2026年10月20日

2026年度・2027年度 植物管理棟用物品の賃貸借 質問回答書

別紙 1

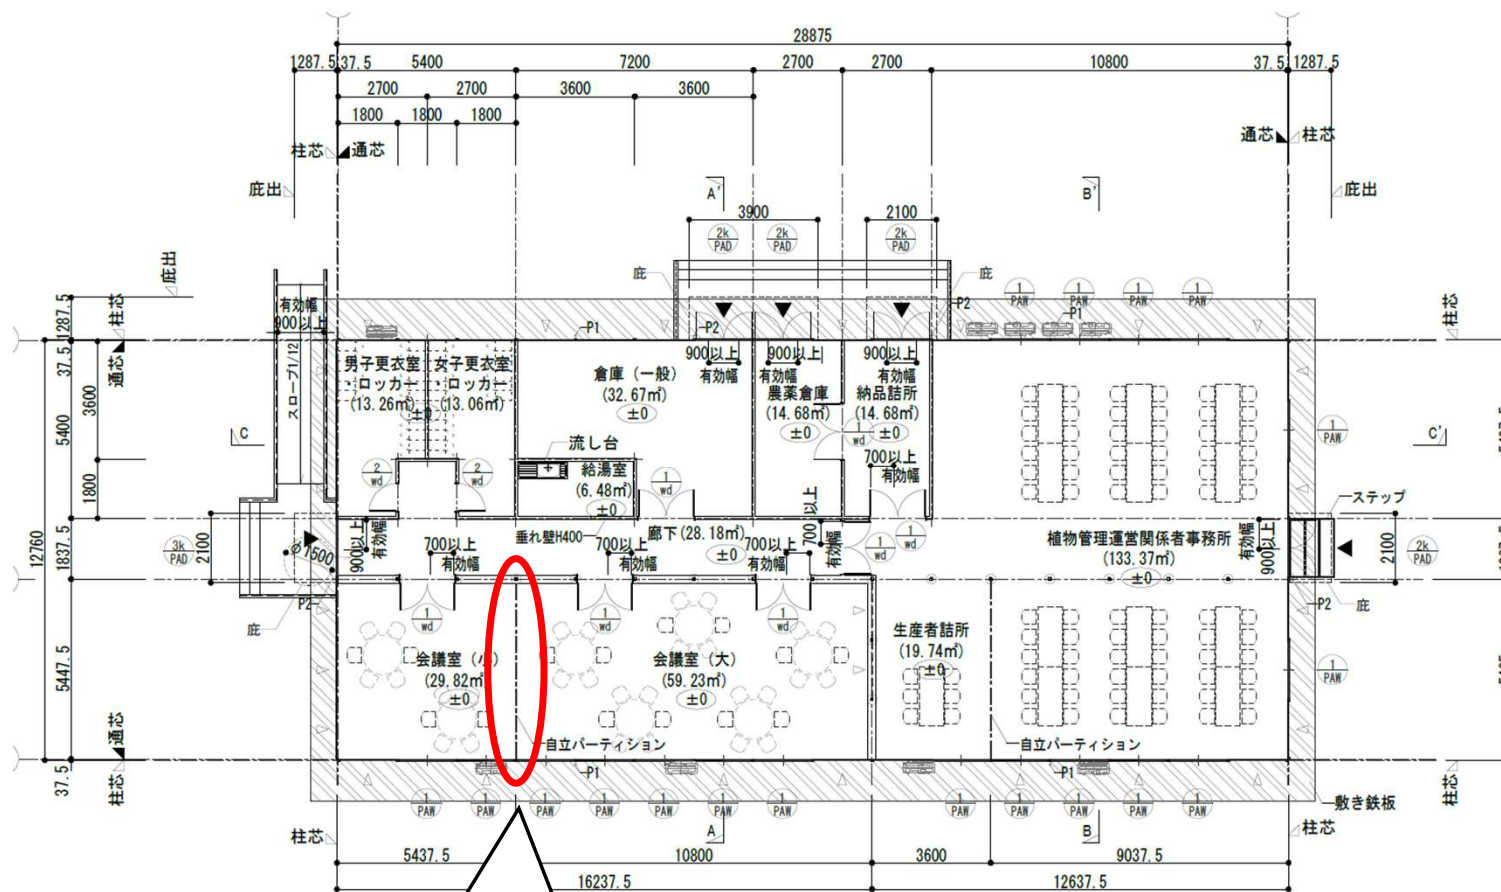
14	【別紙1】調達物品リスト 8項目	テーブル（W1200×D600）について、キャスターは必須ですか。また、寸法が多少違う製品についても、同等品として認められますか。	キャスターは必須ではありません。また、寸法の差が±100mm以内であれば、同等品として認めます。
15	【別紙1】調達物品リスト 9項目	テーブル（W1200×D1200）について、寸法が多少違う製品についても、同等品として認められますか。	寸法の差が±200mm以内であれば、同等品として認めます。
	【別紙1】調達物品リスト 9項目	素材や色の指定ありますか。	素材や色の指定はありません。
16	【別紙1】調達物品リスト 11項目	メッシュ素材の同等品としてウレタン素材は対応可能か。	同等品として認めます。
17	【別紙1】調達物品リスト 12項目	規格に「メッシュ素材」とありますが、メッシュ素材は必須ですか。	ウレタン素材も同等品として認めます。
	【別紙1】調達物品リスト 14項目、15項目、16項目	高さが多少違う製品についても、同等品として認められますか。	高さが+100mmまで同等品として認めます。
19	【別紙1】調達物品リスト 17項目	①安定脚が2種類あるがL字（フラット）タイプとアジャスタータイプのどちらを希望するか。 ②また、型番の現行モデルはコーナーがコーナーポールに置き換わっているが、ポールの必要数を知りたい。 ③植物管理棟レイアウトの平面図のどれがパーテーションを指すのか知りたい。	①どちらでも問題ありません。 ②全てのパーテーションを1列で繋げられる数を用意してください。 ③別紙1に記載をしました。

質問19 回答位置
